**NOTE EXPLICATIVE SUR LES MODIFICATIONS MINEURES APPORTÉES À LA DEMANDE INITIAL DU PROJET DE RÉAMÉNAGEMENT DE LA RUE JEAN BAPTISTE BAECK SUITE À LA DÉCISION DU FONCTIONNAIRE DÉLÉGUÉ D'APPLIQUER L'ARTICLE 191 DU COBAT**

Conditions demandés dans le cadre de l'ART 191 du Cobat :

Situation existante :

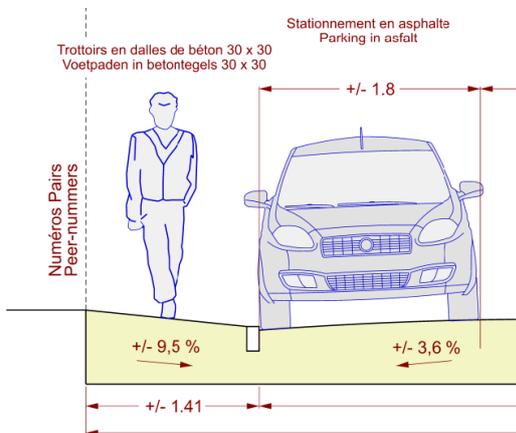
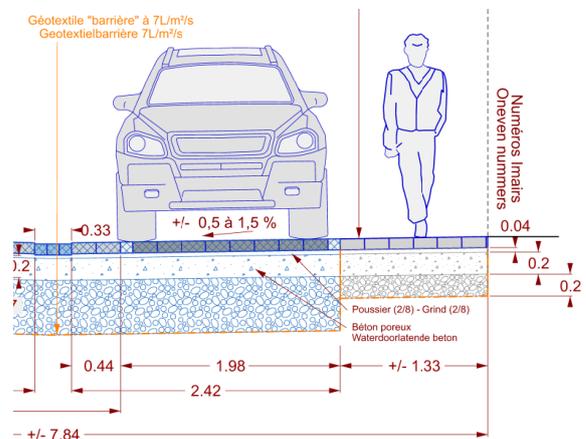
- Assurer les rayons de giration des voitures pour entrer et sortir des garages ;

Le projet améliore même la situation existante en réduisant quelque peu l'espace compris entre le stationnement et les propriétés privés, augmentant de facto la zone de manœuvre pour les sorties de véhicules :

Comme expliqué lors de la Commission de concertation du 02 mai 2023, les rayons ont été vérifiés (notamment à hauteur du n°5).

Les véhicules les plus long pourront faire une manœuvre supplémentaire si cela est nécessaire.

Projet initial :

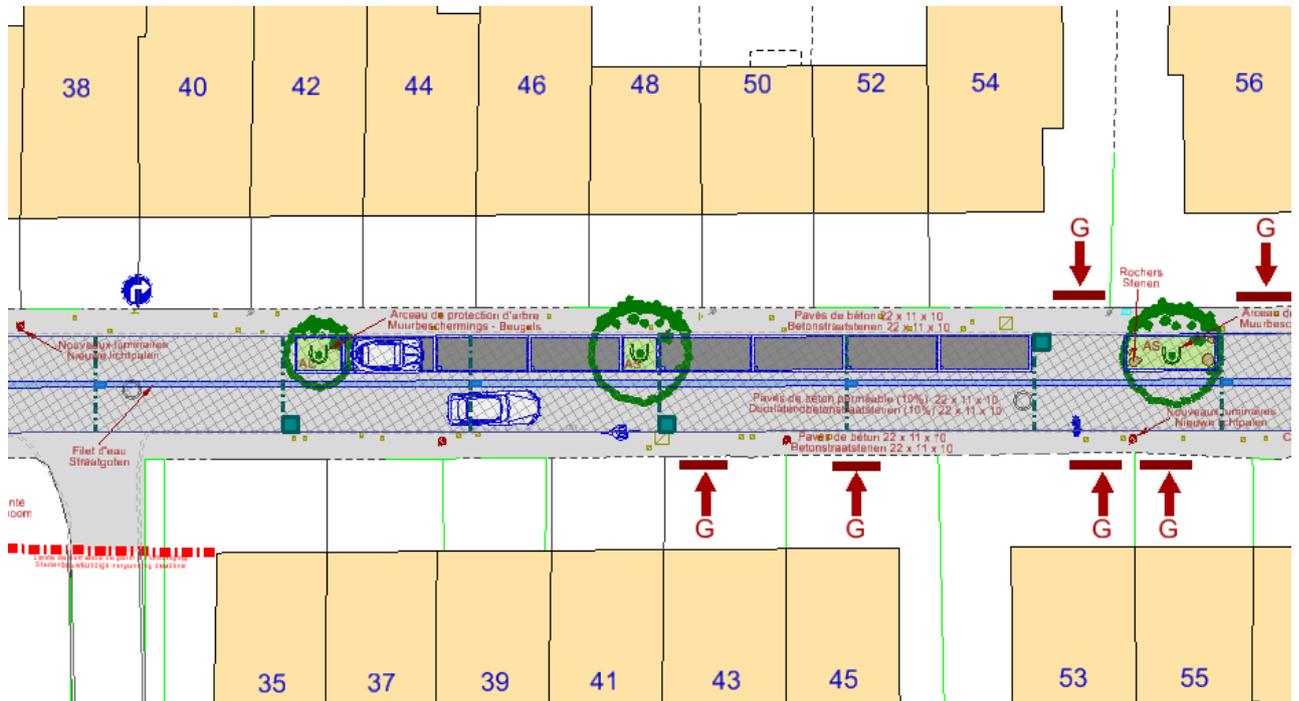
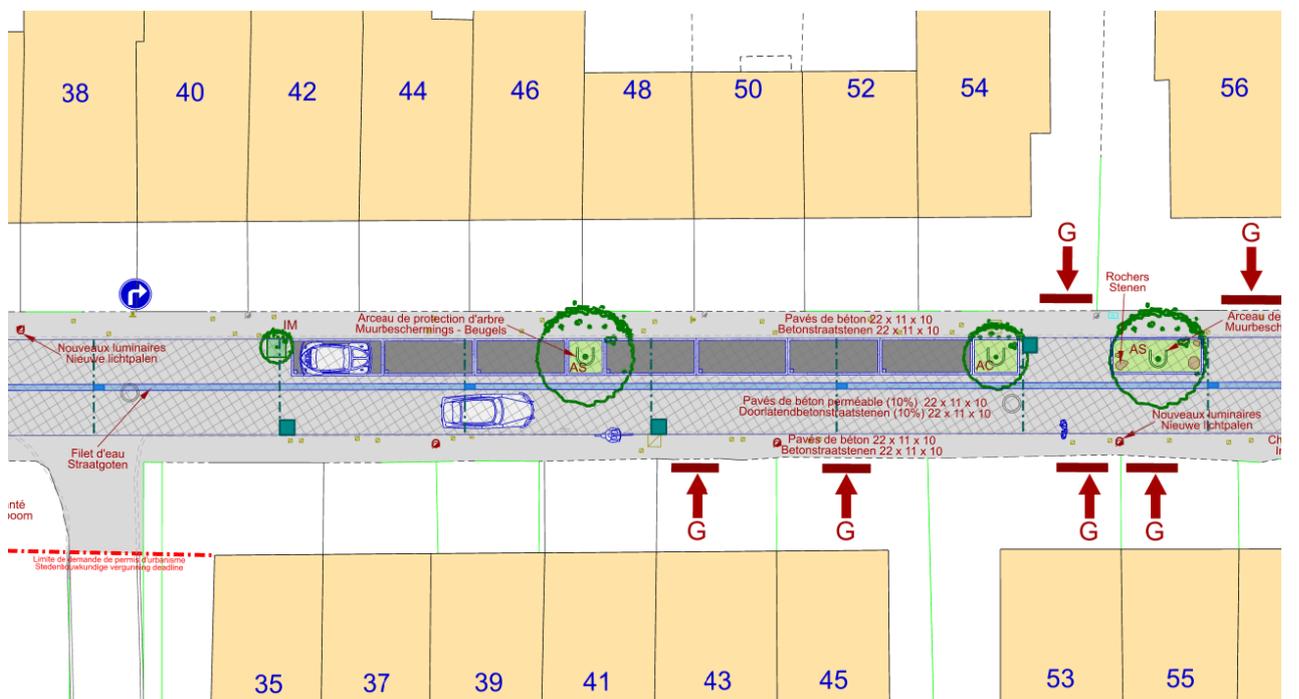
- Déplacer légèrement la zone de stationnement entre le numéro 42 et 54 vers l'avenue Kersbeek afin de placer l'Aulne sur le mitoyen des numéros 46 et 48 et déplacer l'acer au niveau du numéro 54 ;

Avant :

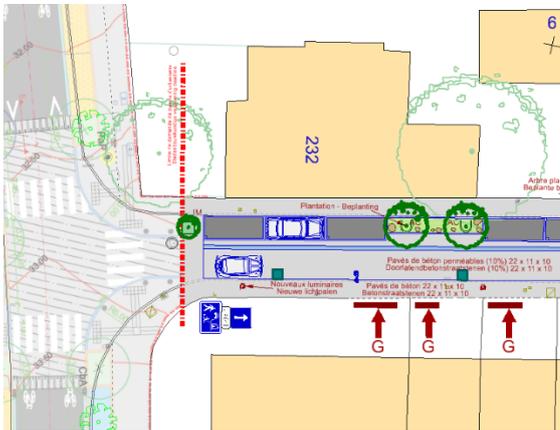
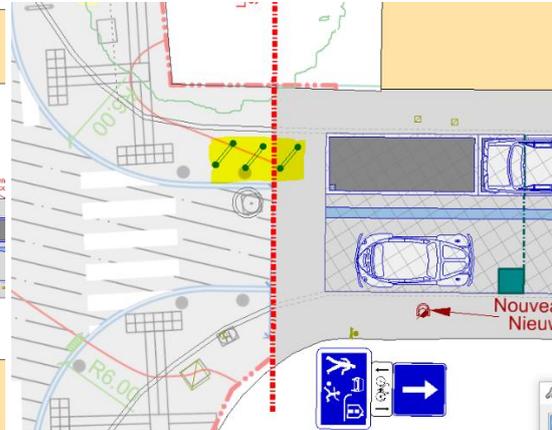
- **Prévoir des arceaux vélos supplémentaires à l'entrée de la rue, à l'entrée du Parc Jacques Brel et dans la courbe de la rue ;**

- Entrée de la rue (le bac d'orangerie a été déplacé à hauteur du n°42 afin de délimiter le stationnement) :

- Entrée du par Jacques Brel :

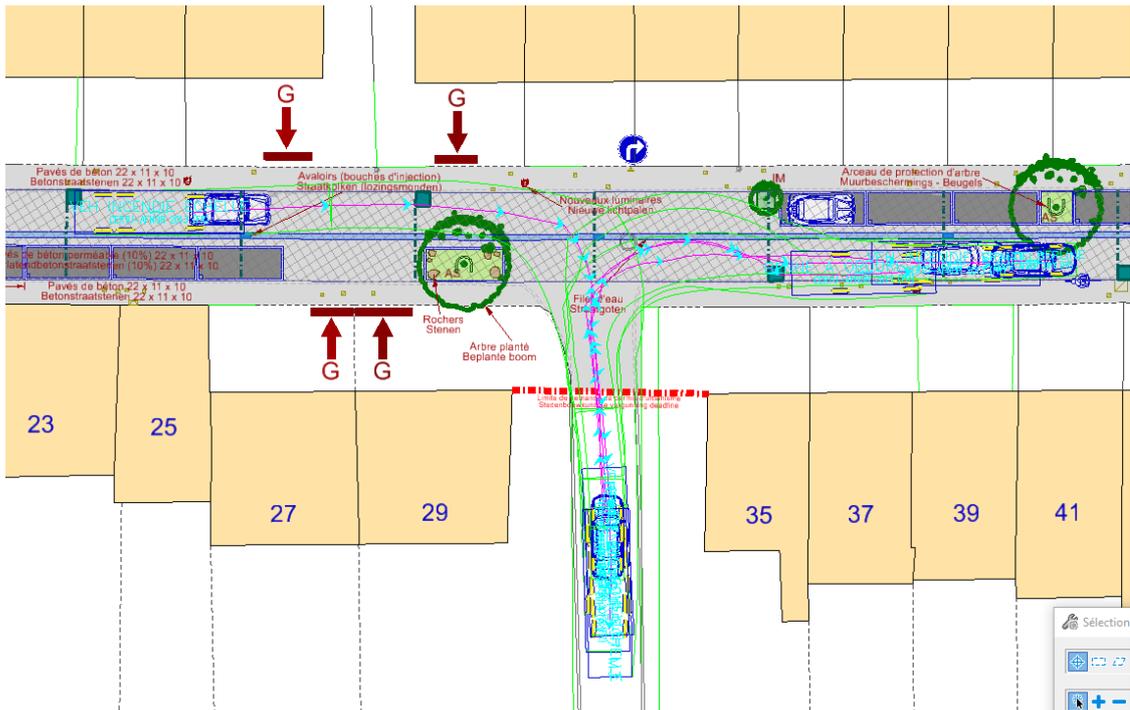
Il n'est pas possible de rajouter du stationnement vélo à cet endroit sans compromettre l'accessibilité des véhicules de secours (Giration des camions pompier) :

Projet initial :

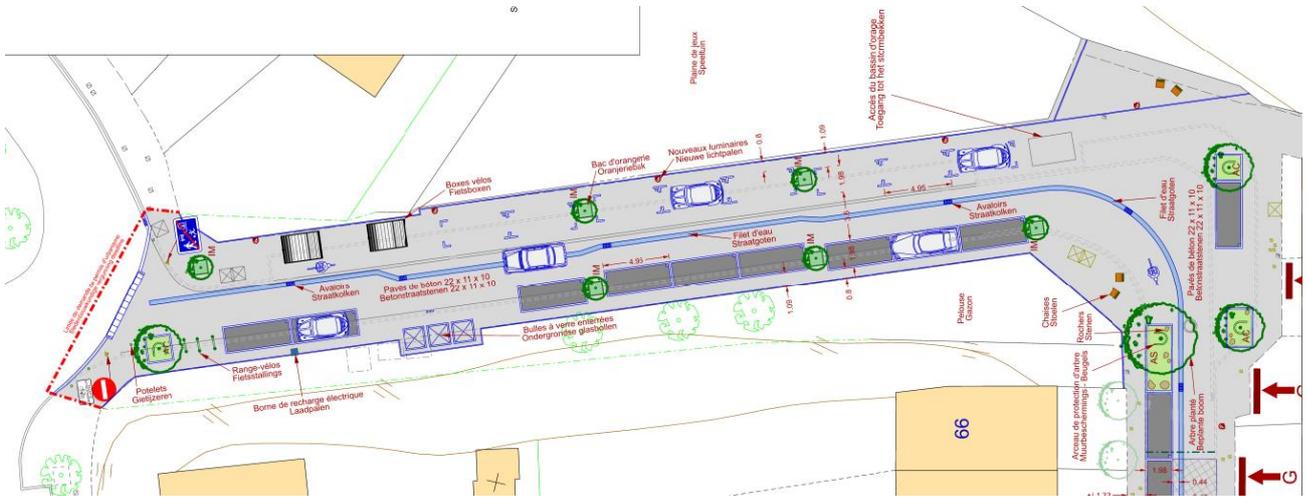
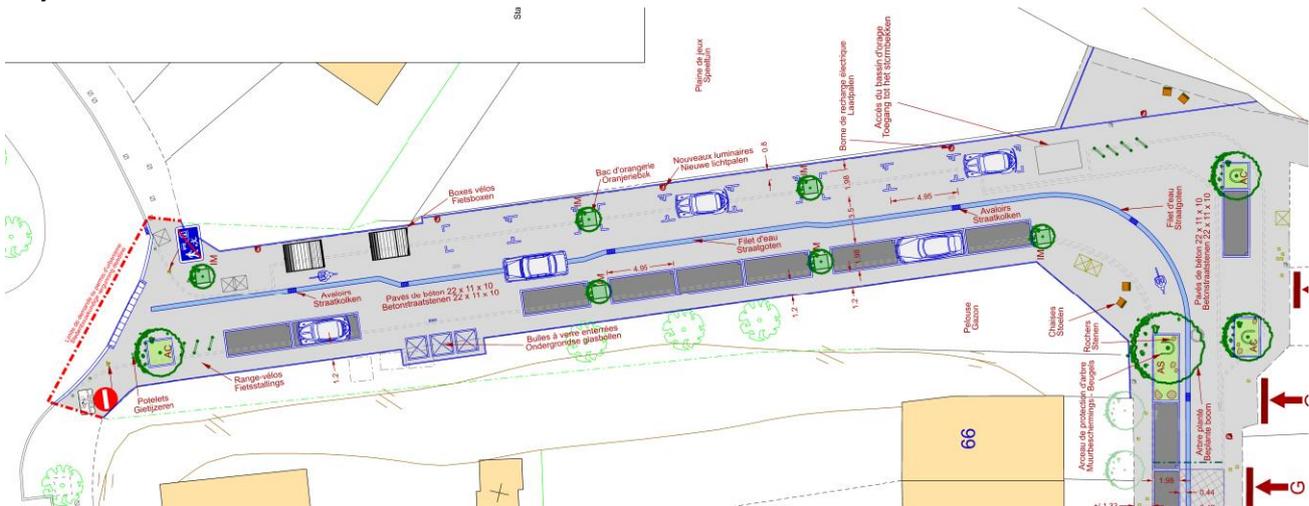
- Augmenter la largeur des cheminements piétons dans la rue de la plaine de jeux, entre l'alignement et les zones de stationnement, à au moins 1,20 mètres ;
